## RESOLUCIÓN DIRECTORAL

### Nº 00118-2023-PRODUCE/DGAAMI

### INFORME N° 0000030-2023-PRODUCE/DEAM-umarins

Asunto : Evaluación del Informe Técnico Sustentatorio (ITS) del proyecto  
**“Reemplazo de equipos de mayor eficiencia energética para el proceso productivo de Planta P1”**, previsto a implementarse en la  
**“Plantas P1 y P2”** de titularidad de la empresa **CERAMICA SAN LORENZO S.A.C.**

Diagrama 1. Proceso productivo y balance de masa con la ejecución del proyecto.

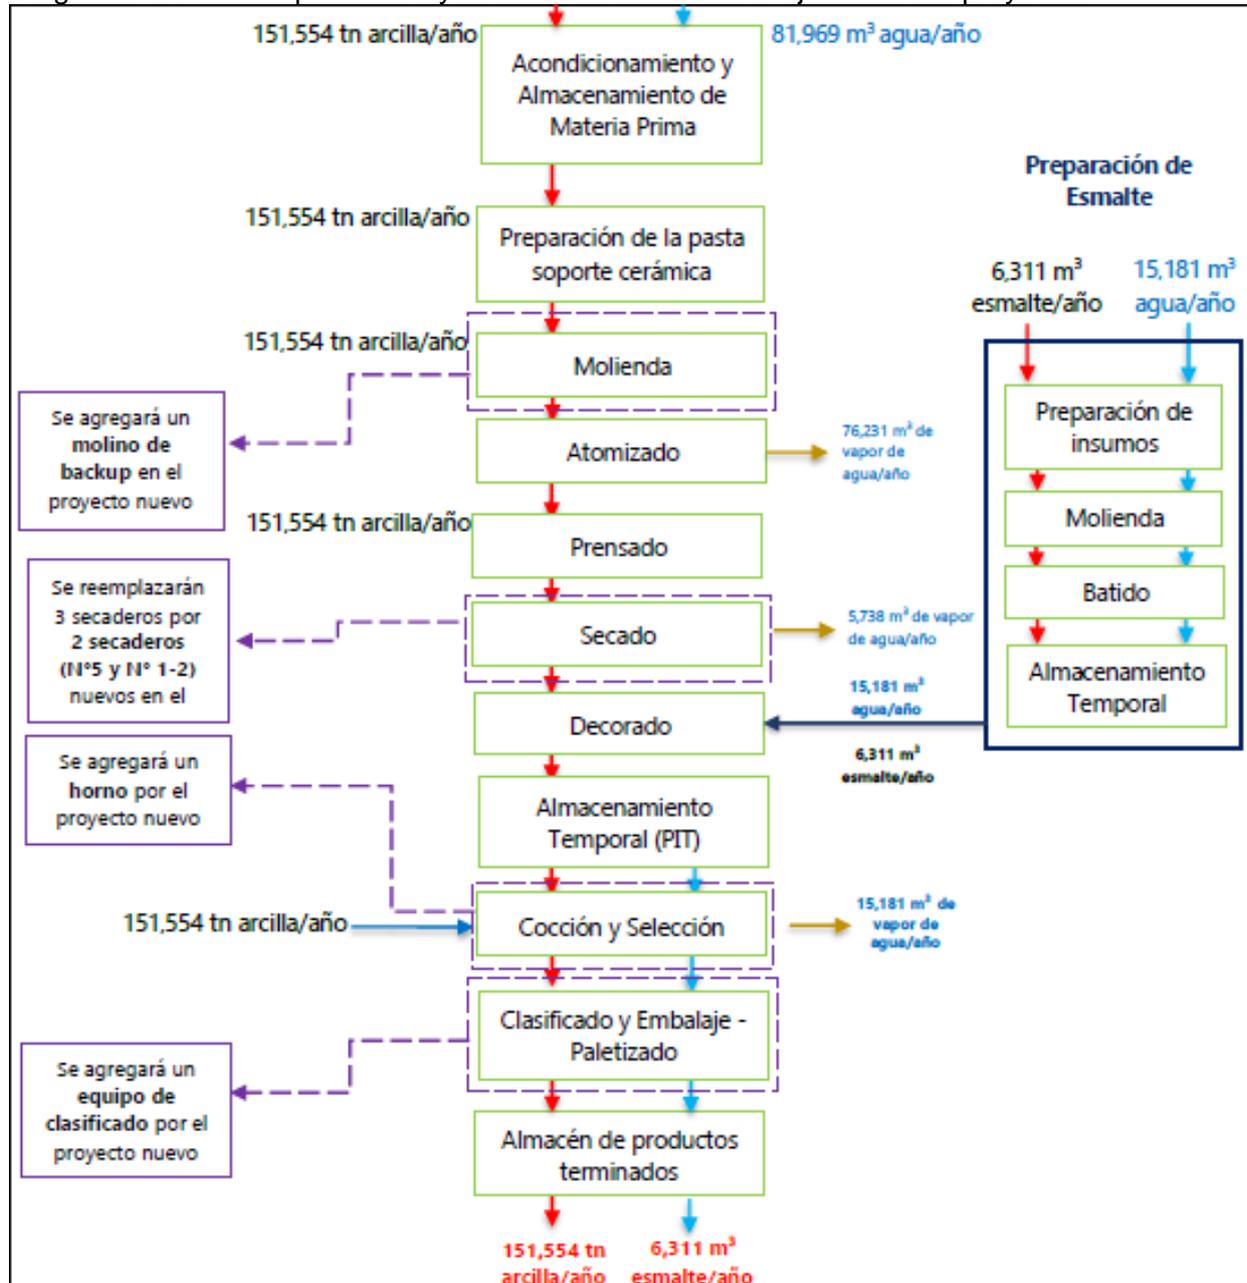
N°	Observación	Evaluación de la observación	Estado
<b>DESCRIPCIÓN TÉCNICA</b>			
01	<i>Presentar un diagrama del proceso productivo actual con balance de masa, en el cual se represente la inserción del proyecto, materia de ITS. Asimismo, realizar una breve descripción de los cambios introducidos.</i>	Presentó el diagrama del proceso productivo con balance de masa y en qué proceso se ejecutará el proyecto. Indicó el resumen de los cambios.	Absuelta
02	<i>Respecto a los equipos y maquinarias nuevos a implementar:</i> a) <i>Precisará de qué capacidad es el horno actual. Asimismo, indicará el porcentaje (%) de incremento y precisará como se dispondrá el antiguo.</i> b) <i>Precisará la capacidad molino a reemplazar. Indicará como se dispondrá el antiguo.</i> c) <i>Se deberá precisar cómo se dispondrán los secaderos antiguos que serán reemplazados.</i>	Presentó lo solicitado en cuanto a los equipos y maquinarias a implementar.	Absuelta

Diagrama 02. Balance hídrico considerando el nuevo proyecto a implementarse

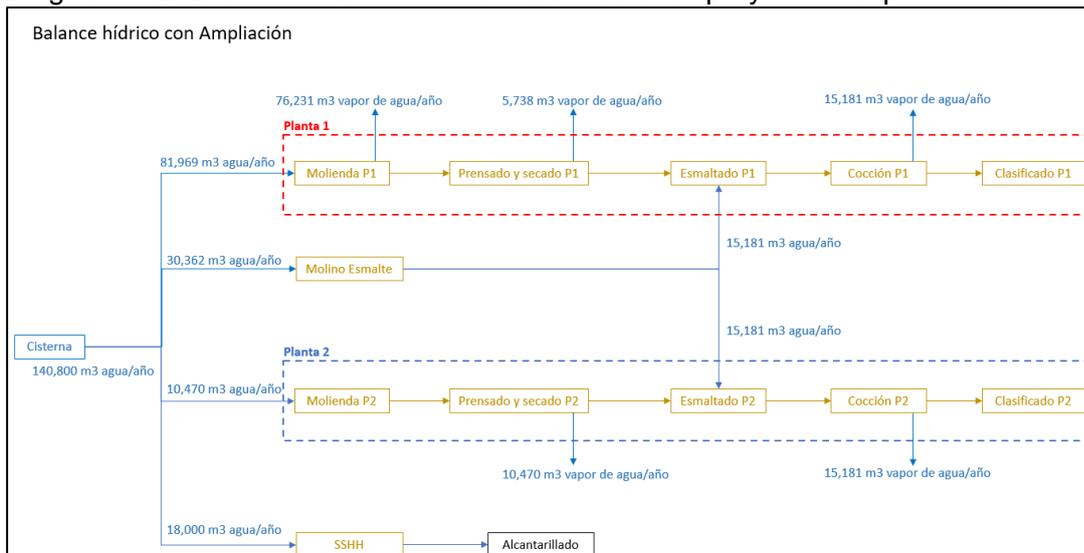
05	<i>Respecto al consumo de agua en la etapa de operación:</i> a) <i>Indican que se estima que el consumo promedio de agua para esta etapa será de 2 660 m<sup>3</sup>/mes, indicando que el consumo se mantendría. No obstante, señalan que la producción de la Planta 1 se incrementará en 43.63%; en ese sentido, justificará técnicamente que no habrá aumento en el consumo de agua mediante un balance hídrico con la operación actual y proyectado con la implementación del proyecto.</i> b) <i>Precisará si el pozo subterráneo administrado por Alejandro Mendoza Yanavilca, titular de la licencia de agua otorgada, se encuentra dentro del predio de la planta industrial, precisará coordenadas. Presentará la Resolución Administrativa N°297-2017-ANA-AAA-C-FALA-CHRL de fecha 01.06.2017.</i> c) <i>Asimismo, acorde con el balance hídrico con la implementación del proyecto, indicará si el volumen de agua total que utilizará toda la planta industrial (Plantas P1 y P2), se encuentra bajo la licencia señalada anteriormente, caso contrario justificará el abastecimiento del recurso.</i>	La empresa precisa que, las Plantas P1 Y P2 mantendrán el volumen de consumo de agua respecto a lo declarado en la actualización del Estudio de Impacto Ambiental (EIA) aprobada mediante Resolución Directoral N° 253-2019-PRODUCE/DVMYPE-I/DGAAMI, por lo que no se generará ningún impacto adicional al consumo de agua. Adicionalmente, precisó respecto a su fuente de abastecimiento del recurso.	Absuelta

De acuerdo con el balance hídrico, la empresa señala que, para la Planta 1 el consumo de agua aumentará de 61 967 m<sup>3</sup>/año a 81 969 m<sup>3</sup>/año; sin embargo, este incremento en el consumo de agua será compensado en el proceso de Molino-Esmalte (optimización de fórmulas y la menor aplicación de capas de esmalte en los metros cuadros producidos). Por lo que, el consumo en el proceso de Molino-Esmalte se optimizará (reduciéndose) de 50 700 m<sup>3</sup>/año a 30 362 m<sup>3</sup>/año. En ese sentido, para la operación de la Plantas P1 y P2 no habrá variación en el consumo de agua con respecto al nuevo proyecto a implementarse.
